改善箇所説明図

運転席足元インストルメントキャリアサポート

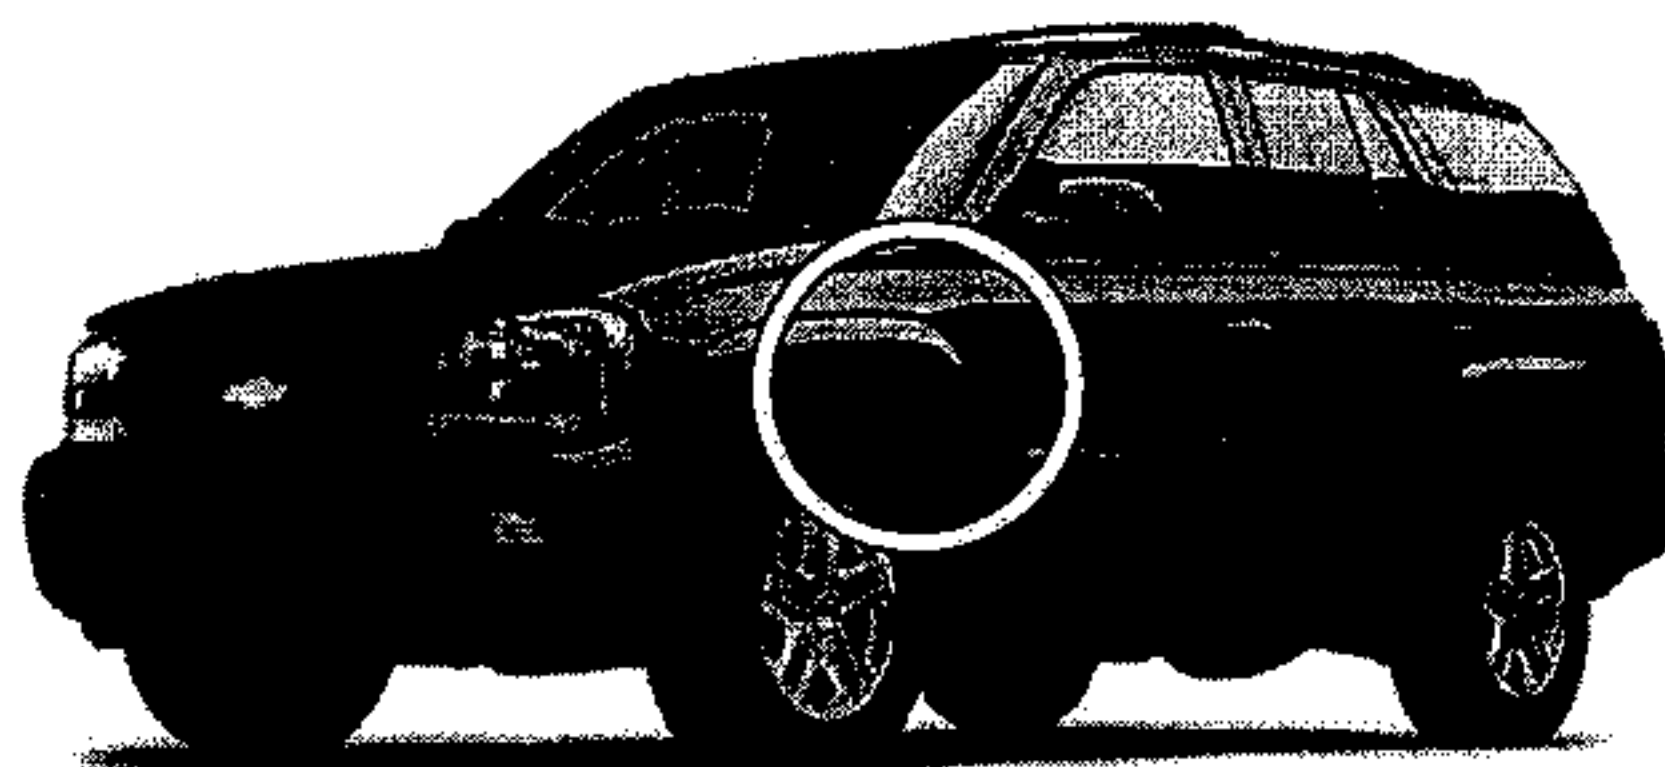
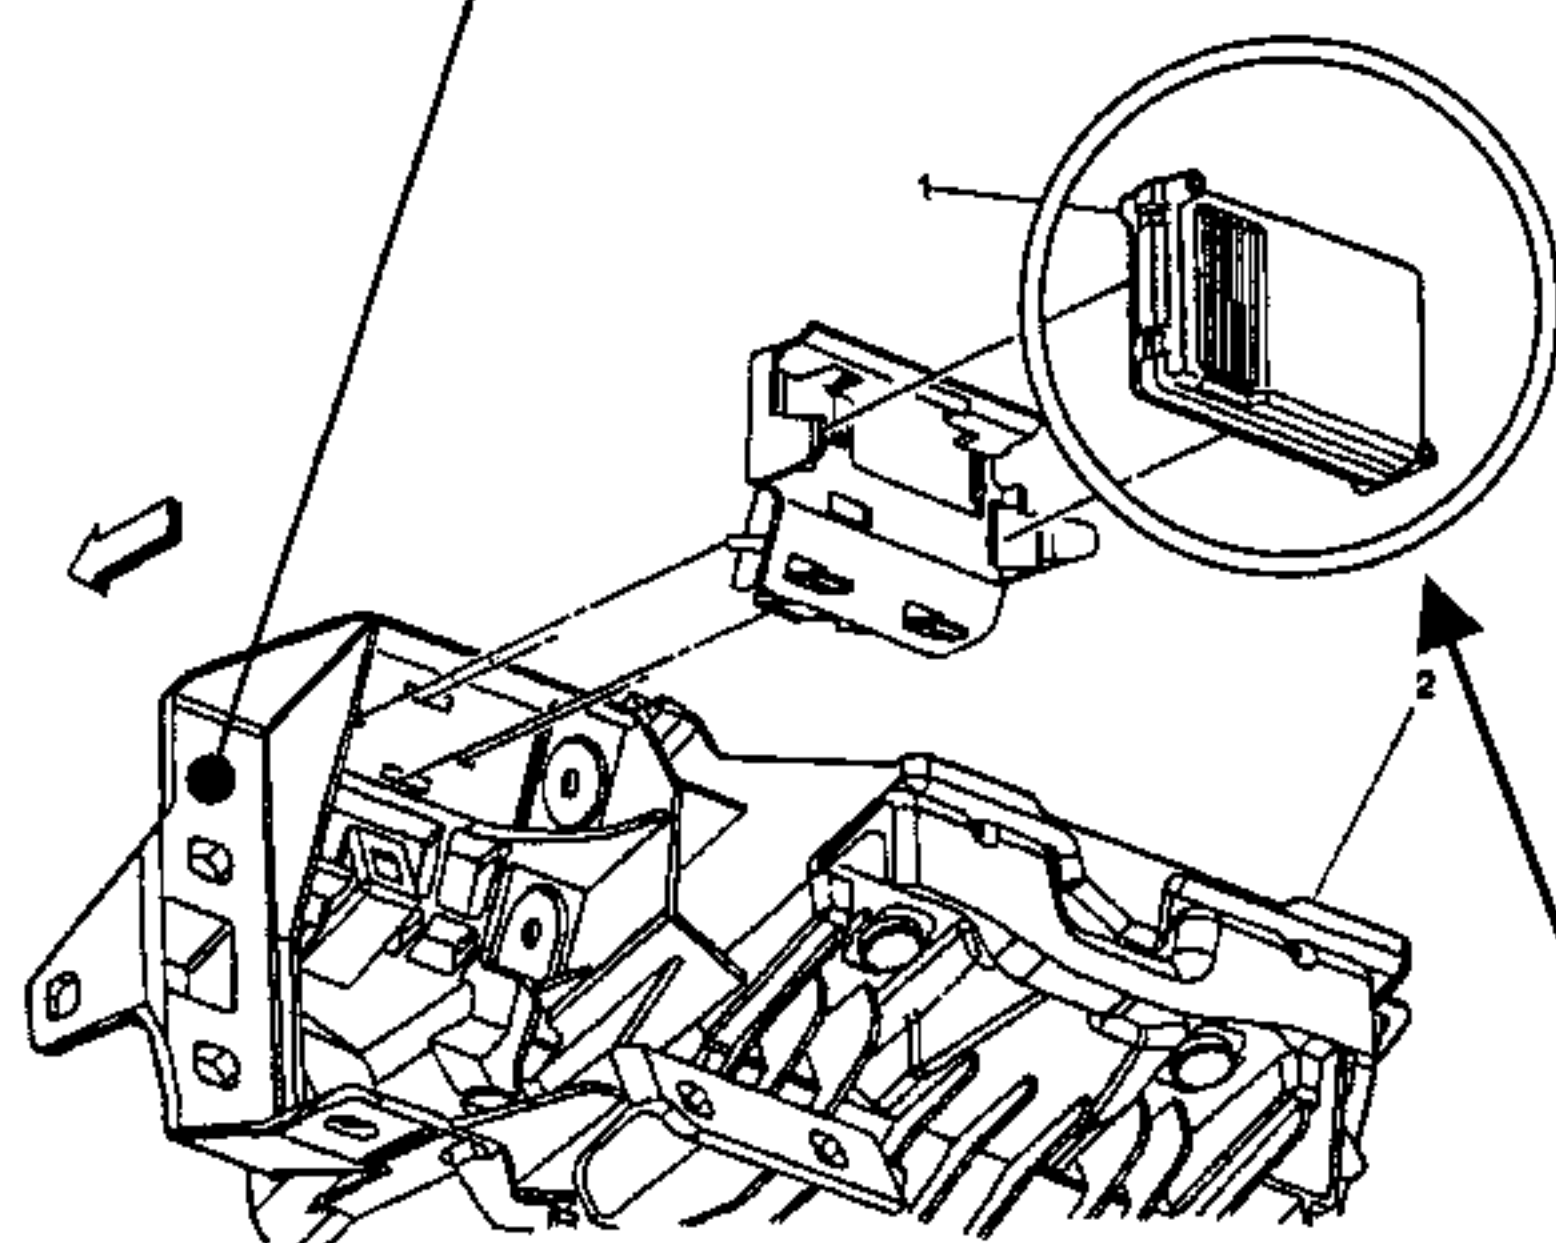
基準不適合発生箇所

副変速機制御コンピューター

動力伝達装置において、副変速機制御コンピューターのプログラムが不適切なため、副変速機内部のギヤの噛み合いが不十分になることがあり、原動機を停止した場合に当該ギヤの噛み合いが外れ、駐車機構が作動しない状態となるため、シフトレバーをパーキングレンジにした状態において車両が動き出すおそれがある。

識別：白ペイント塗布

全車両、副変速機制御コンピューターのプログラムを変更する。

インストルメントアンダーカバーに白ペイント塗布。
